Bilag 7 Forslag til ændring

Høringen har ikke givet anledning til ændringsforslag fra forvaltningen, men på baggrund af Teknik- og Miljøudvalgets ønske om mere begrønning langs Tomsgårdsvej foreslås en kantzone med bede til beplantning mod Tomsgårdsvej.

Tværsnit med en cirka 3 meter dyb kantzone med bede til beplantning mod Tomsgårdsvej. Her vises eksempel med buske. Den foreslåede bestemmelse kan opfyldes med beplantning i form af facadebeplantning, buske og/eller mindre træer.

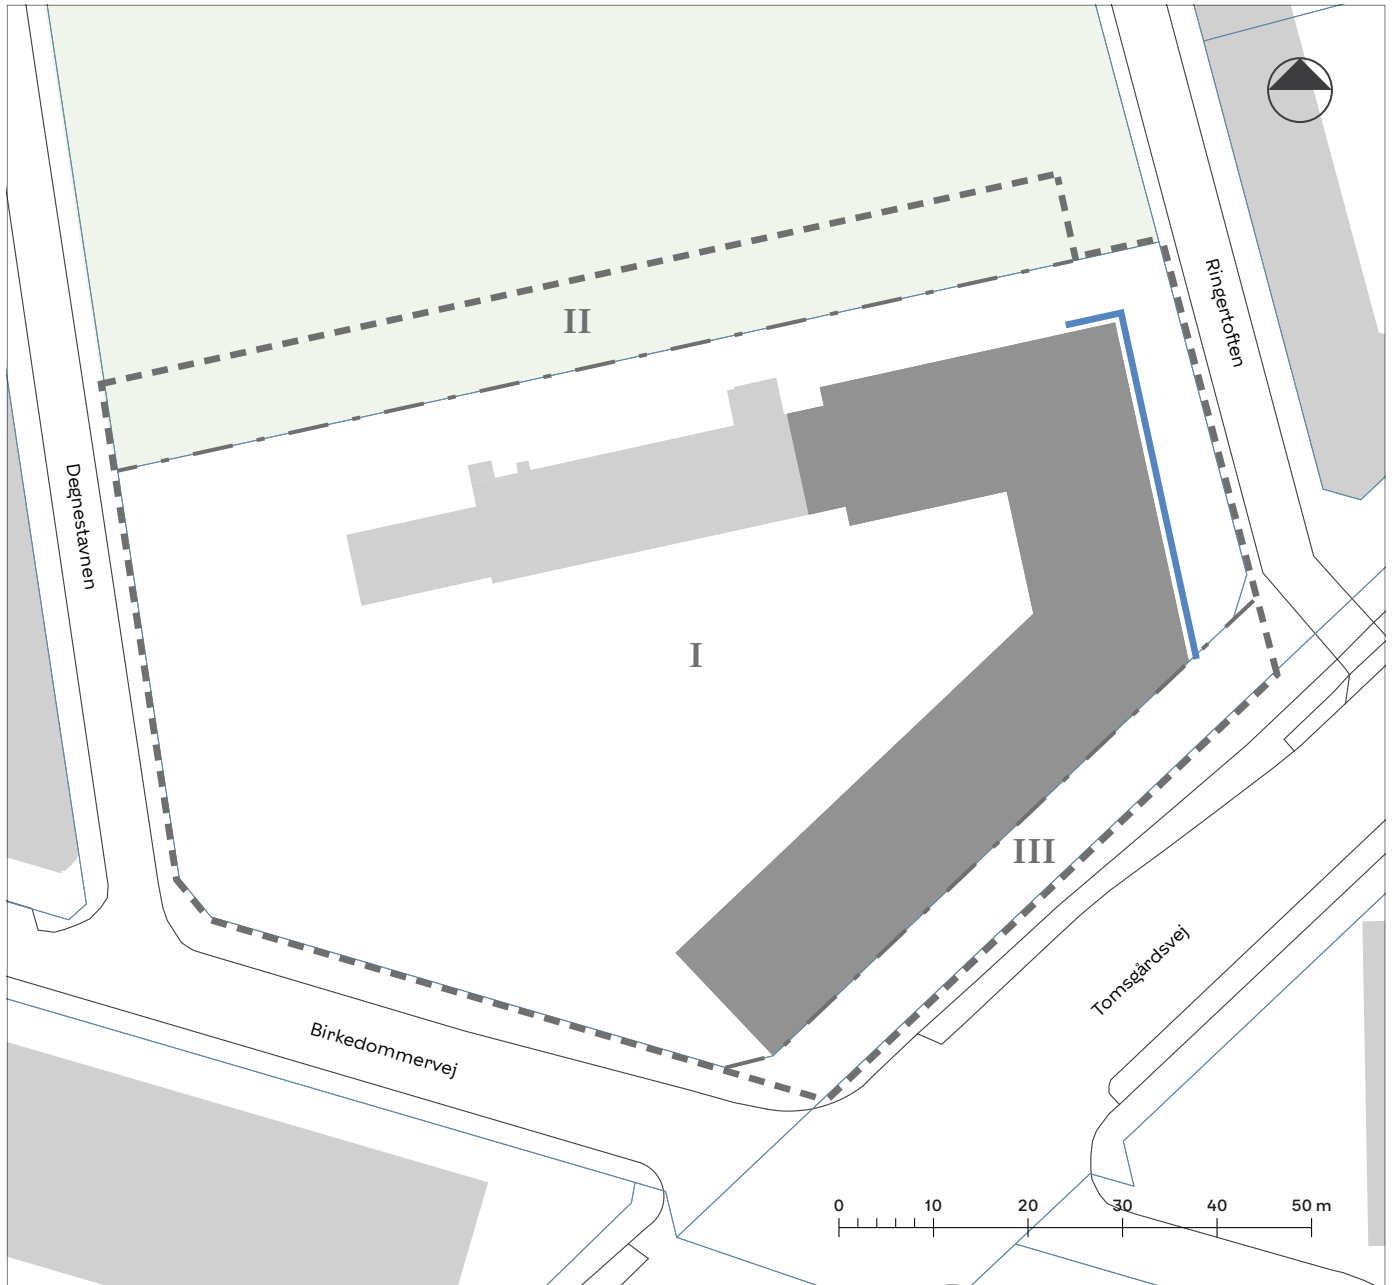
Der er plads til en cirka 3 meter dyb kantzone med bede til beplantning mod Tomsgårdsvej. Kantzonen er placeret på indersiden af den eksisterende støjskærm, som fjernes. Det betyder, at anlæg af nye bede vil påvirke de eksisterende gadetræers rodnet mindst muligt.

- **Lokalplanens Tegning 6b Kantzoner** tilføjes en kantzone b langs byggefeltet mod Tomsgårdsvej som illustreret på de næste sider.
- **Lokalplanens bestemmelse om kantzoner, § 8, stk. 8**, suppleres med bestemmelse for en ny kantzone b (ændringer er markeret med understregning):

I kantzone b skal der være mindst fem bede med buske, mindre træer eller facadebeplantning. Befæstede arealer skal være i grus.
